內政部營建署 函

主旨：檢送本署97年10月14日召開修訂「建築物無障礙設施設計規範」會議紀錄乙份，請查照。

建築物無障礙設施設計規範修正條文對照表草案

( 表示 97 年 10 月 14 日會議決議修訂事項)

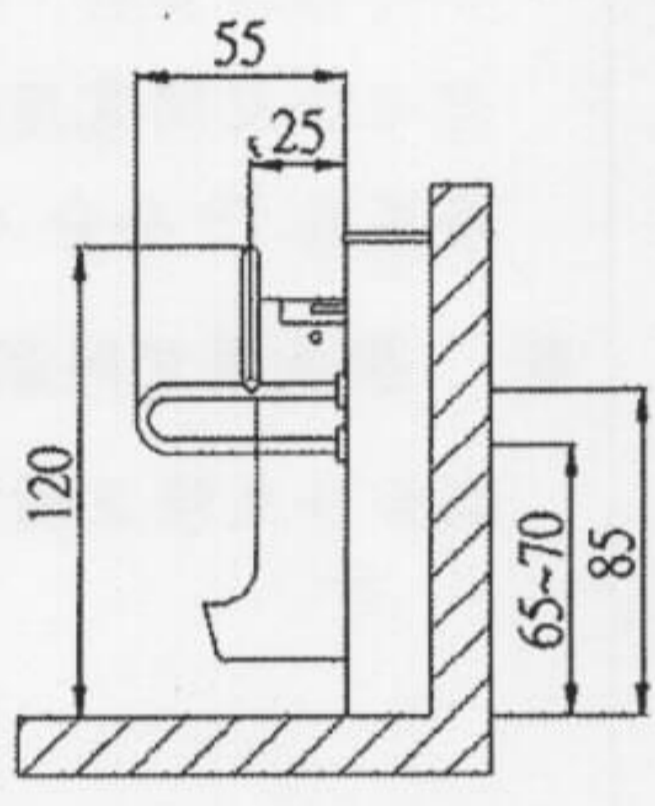
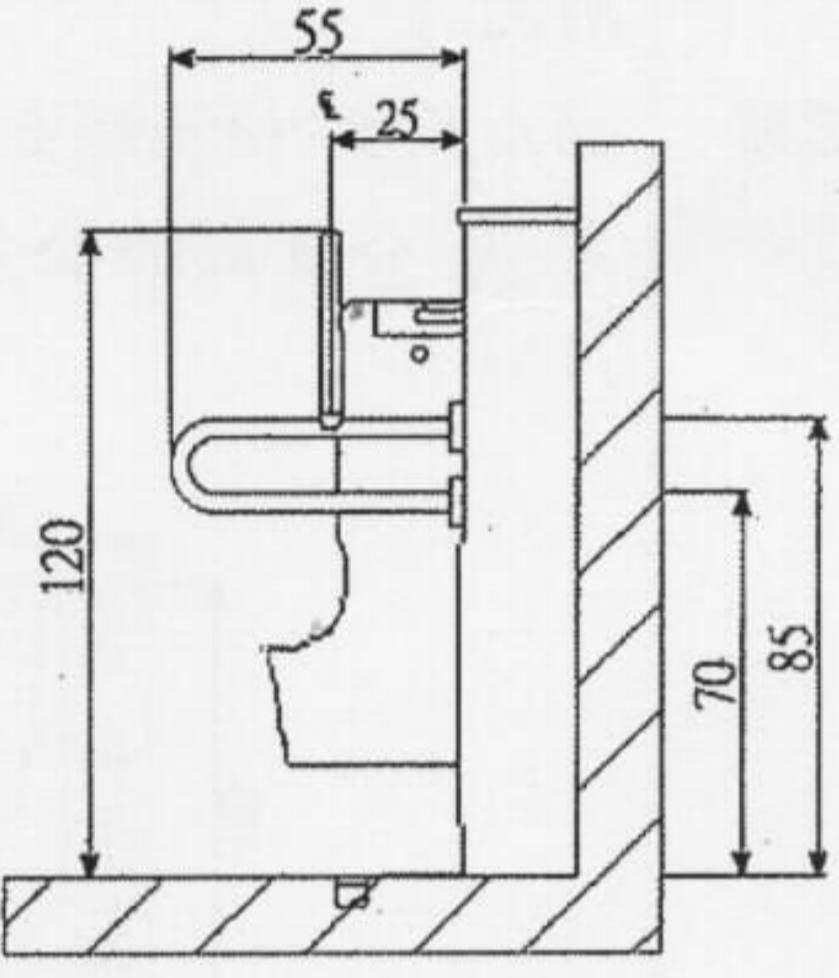
| 修正條文 | 現行條文 | 修正說明 |
|---|---|--|
| <p>206.4.1 坡道邊緣防護：高低差大於 20 公分者，未鄰牆壁之一側或兩側應設置不得小於高度 5 公分之防護緣，該防護緣在坡道側不得突出於扶手之垂直投影線外（圖 206.4.1.1）；或設置與地面淨距離不得大於 5 公分之防護桿（板）（圖 206.4.1.2）。</p>  <p>圖 206.4.1.1</p>  <p>圖 206.4.1.2</p> | <p>206.4.1 坡道邊緣防護：高低差大於 20 公分者，未鄰牆壁之一側或兩側應設置不得小於高度 5 公分之防護緣（圖 206.4.1.1），該防護緣在坡道側不得突出於扶手之垂直投影線外（圖 206.4.1.2）。</p>  <p>圖 206.4.1.1</p>  <p>圖 206.4.1.2</p> | <ul style="list-style-type: none"> ■ 圖示修正 修正圖 206.4.1.1，增列標示防護緣高度「最小 5」。 ■ 整合圖文內容一致性 1. 增加可設置防護桿（板）之規定，故條文增列「或設置與地面淨距離不得大於 5 公分之防護桿（板）（圖 206.4.1.2）」。 2. 增列圖 206.4.1.2，防護桿（板）之設置方式。 |

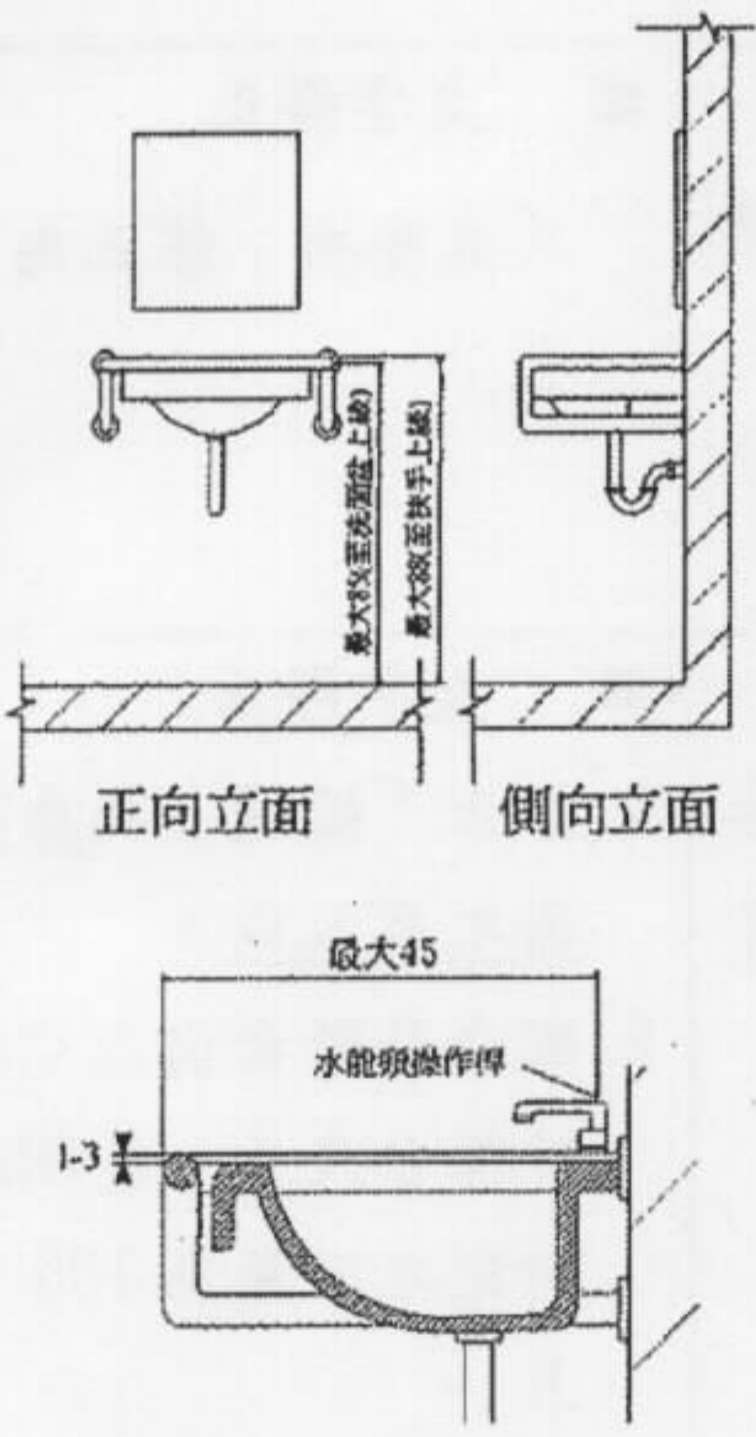
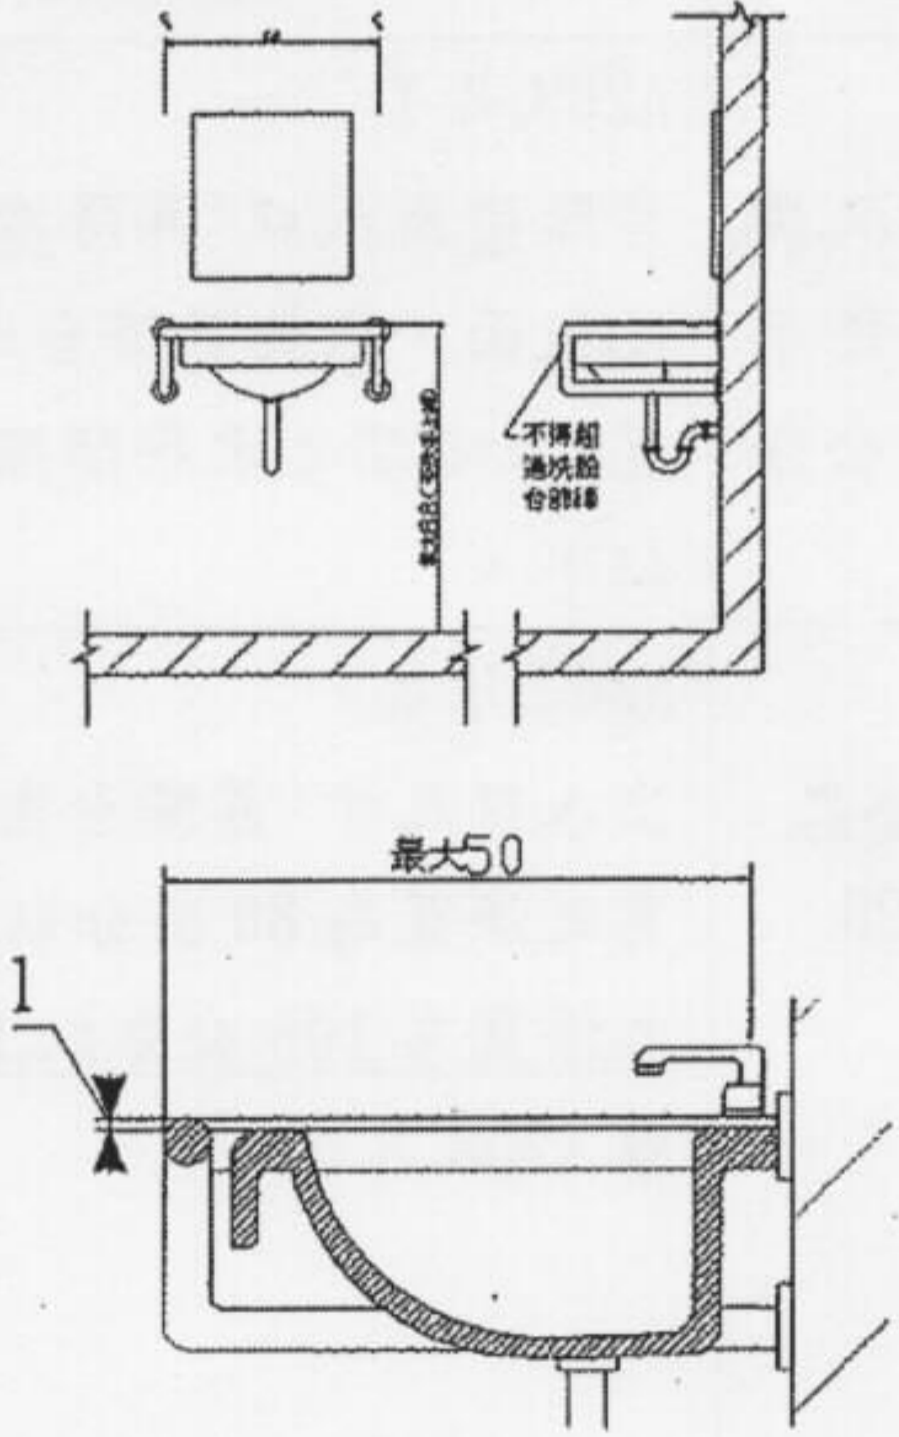
| 修正條文 | 現行條文 | 修正說明 |
|---|---|--|
| <p>206.4.2 護欄：坡道高於鄰近地面 75 公分時，未臨牆之一側或兩側應設置高度不得小於 110 公分之防護欄；十層以上者，不得小於 120 公分（圖 206.4.2）。</p>  <p>圖 206.4.2</p> | <p>206.4.2 護欄：坡道高於鄰近地面 75 公分時，未臨牆之一側或兩側應設置高度 100 公分之防護欄。如果高差在二層以下者，護欄高度不得小於 100 公分，三層以上者不得小於 110 公分，十層以上者，不得小於 120 公分（圖 206.4.2）</p>  <p>圖 206.4.2</p> | <ul style="list-style-type: none"> ■ 圖示修正 配合條文規定修正圖 206.4.2 之欄杆高度起算點。 ■ 文字修正 配合建築技術規則建築設計施工編第 38 條規定，欄杆高度修正為不得小於 110 公分；十層以上者不得小於 120 公分。 |

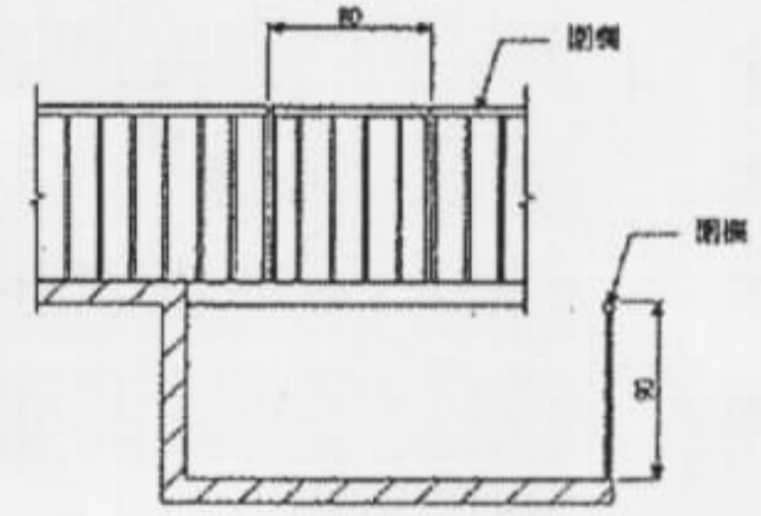
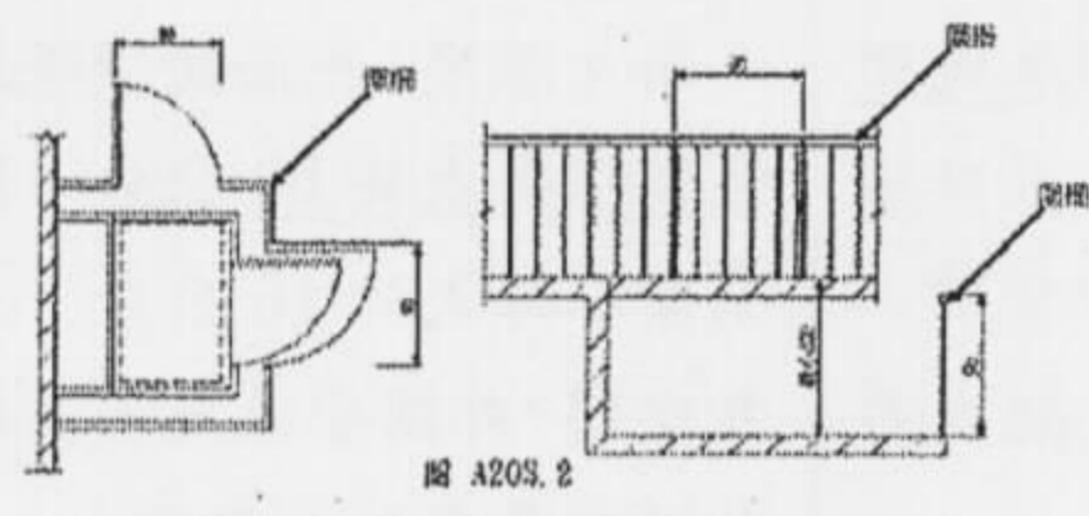
| 修正條文 | 現行條文 | 修正說明 |
|---|---|--|
| <p>304.1 扶手：</p> <p>樓梯兩側應裝設距梯級鼻端高度 75-85 公分之扶手(圖 304.1)或雙道扶手(高 65 公分及 85 公分)，除下列情形外該扶手應連續不得中斷。</p> <p>二平台(或樓板)間之高差在 20 公分以下者，得不設扶手；另樓梯之平台外側扶手得不連續。</p>  <p>圖 304.1</p> | <p>304.1 扶手：</p> <p>樓梯兩側應裝設距梯級鼻端高度 75 公分之扶手(圖 304.1)或雙道扶手(高 65 公分及 85 公分)，除下列情形外該扶手應連續不得中斷。</p> <p>二平台(或樓板)間之高差在 20 公分以下者，得不設扶手；另樓梯之平台外側扶手得不連續。</p>  <p>圖 304.1</p> | <p>■ 文字及圖示修正</p> <p>1. 條文 304.1 樓梯兩側裝設距梯級鼻端之扶手高度修正為「75-85 公分」。</p> <p>2. 配合條文修正圖 304.1 之扶手高度為「75-85」；另因應圖 207.3.4 之修正，扶手端部亦一併修正。</p> |
